**AVIS RELATIF À LA PROTECTION
CONTRE LES EVENTUELS EFFETS NOCIFS ET NUISANCES
PROVOQUÉS PAR LES RAYONNEMENTS NON IONISANTS
GÉNÉRÉS PAR DES ANTENNES ÉMETTRICES STATIONNAIRES**

Commune : CHARLEROI - Exploitant : ORANGE

Référence exploitant : 793C1_1 - 32793C1_1 - 42793C1_1 - 52793C1_1

Rapport n° 2070 / 2025

Figure 1 : Vue en plan des lieux de séjour et des points de contrôle

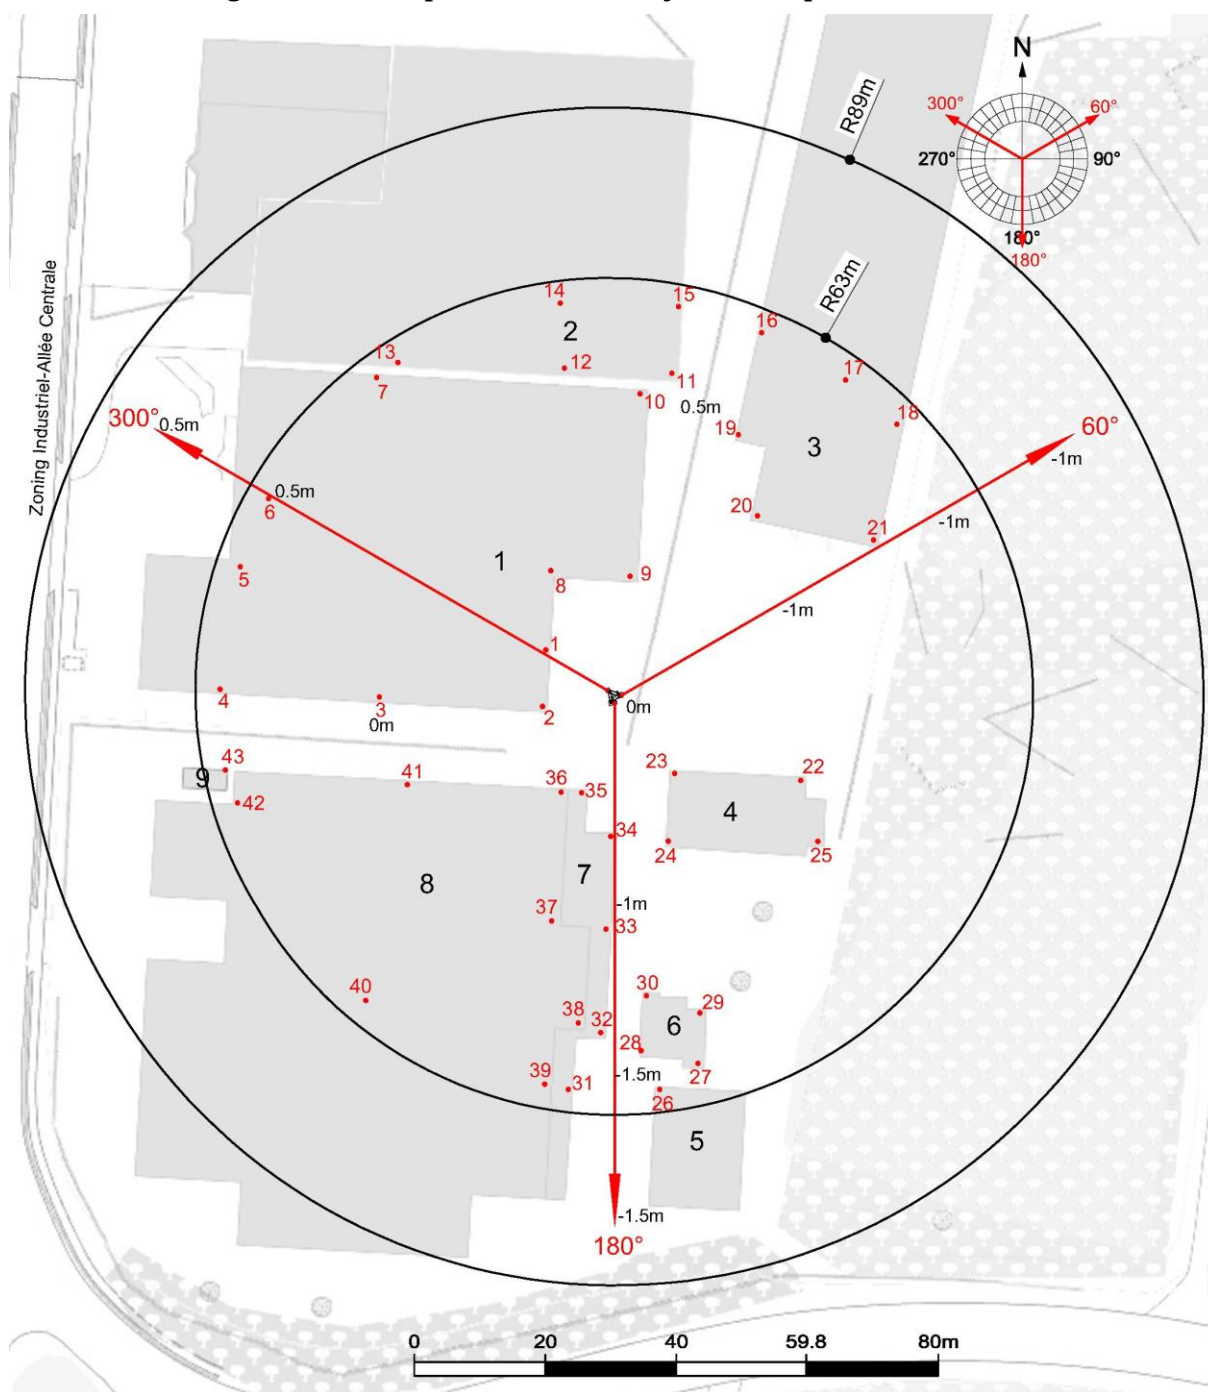
Les fréquences d'émission, la puissance rayonnée par chacune des antennes et leur gain permettent de déterminer le rayon de la zone à analyser. Tout dépassement de la limite par installation est exclu en dehors de cette zone. Le tableau 2 reprend les 35 LS² pour lesquels l'indice d'exposition est le plus élevé. Les différentes colonnes indiquent :

- le numéro du point de contrôle repris sur un des plans de la figure 1;
- le numéro du LS dans lequel se trouve le point de contrôle de la 1^{ère} colonne ;
- l'atténuation d'obstacle prise en compte pour le calcul de l'indice d'exposition dans le LS ;
- le résultat du calcul de l'indice d'exposition.

N° point de contrôle	LS	Atténuation (dB)	Indice d'exposition relatif à la limite par installation IE_i
6	LS1	3,0	0,052
5	LS1	3,0	0,049
18	LS3	3,0	0,049
21	LS3	3,0	0,048
39	LS8	3,0	0,047
31	LS7	3,0	0,043
38	LS8	3,0	0,043
26	LS5	3,0	0,042
17	LS3	3,0	0,041
1	LS1	3,0	0,039
7	LS1	3,0	0,039
28	LS6	3,0	0,039
27	LS6	3,0	0,038
32	LS7	3,0	0,038
4	LS1	3,0	0,036
13	LS2	3,0	0,036
16	LS3	3,0	0,030
29	LS6	3,0	0,029
40	LS8	3,0	0,028
34	LS7	3,0	0,027
35	LS7	3,0	0,027
43	LS9	3,0	0,026
42	LS8	3,0	0,025
30	LS6	3,0	0,024
12	LS2	3,0	0,024
11	LS2	3,0	0,024
19	LS3	3,0	0,024
15	LS2	3,0	0,023
14	LS2	3,0	0,022
24	LS4	3,0	0,022
36	LS8	3,0	0,020
8	LS1	3,0	0,019
10	LS1	3,0	0,018
33	LS7	3,0	0,016
2	LS1	3,0	0,016

Figure 2 : Vue en plan des installations d'antennes dans un rayon de 300 mètres autour de l'installation faisant l'objet de la demande d'avis

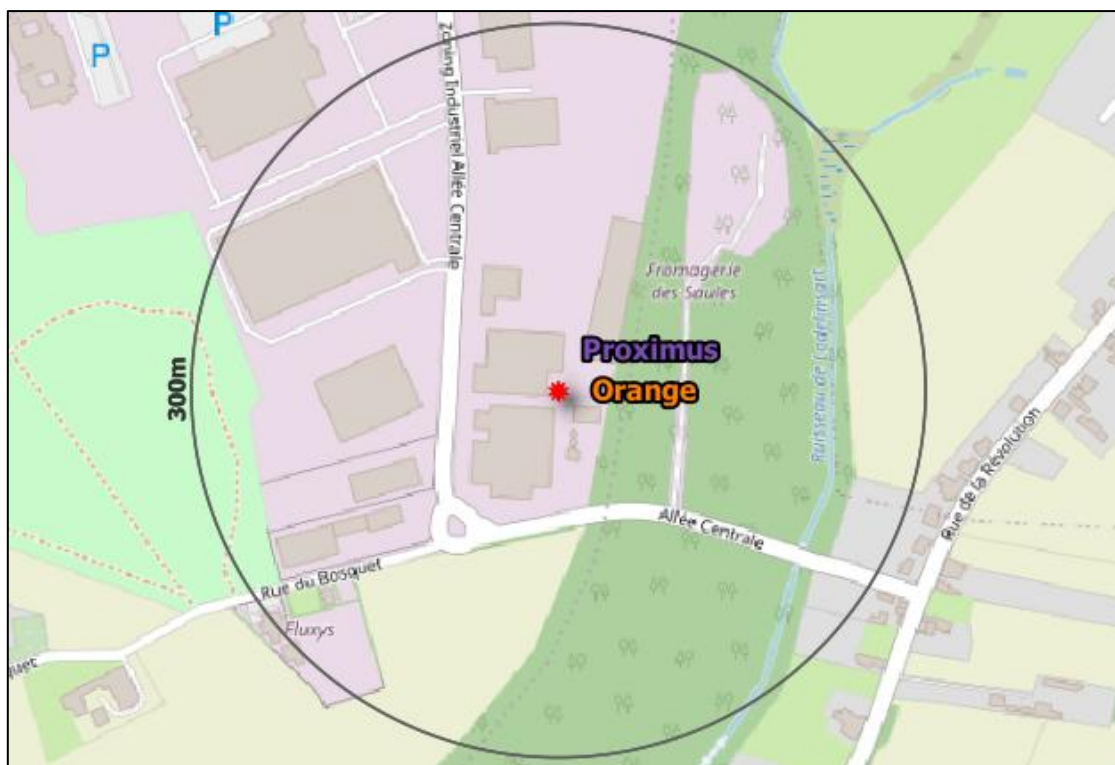
Le plan en projection verticale de la figure 2 indique la localisation des installations d'antennes émettrices stationnaires visées par le décret et situées dans un rayon de 300 mètres autour de l'installation référencée dans le paragraphe 2 et localisée au centre du cercle. Les données de localisation de ces antennes et les avis correspondant sont accessibles via le cadastre en ligne des antennes émettrices stationnaires⁸. Les installations prises en compte dans l'évaluation du respect de la limite cumulative sont les installations d'antennes émettrices déclarées en service par l'exploitant à la date du présent avis, à l'exception de l'installation référencée dans le paragraphe 2 et éventuellement d'autres installations ayant fait l'objet d'une demande d'avis à la même date et qui sont situées à l'intérieur de la zone de 300 mètres de rayon.

Compte tenu des considérations ci-dessus, il apparaît que l'intensité du rayonnement électromagnétique généré, dans les lieux de séjour situés dans un rayon de 300 mètres autour de l'installation référencée dans le paragraphe 2, par l'ensemble des antennes émettrices stationnaires de l'ensemble des exploitants du même site d'antennes émettrices stationnaires respecte la limite fixée à l'article 4, § 2 du décret.
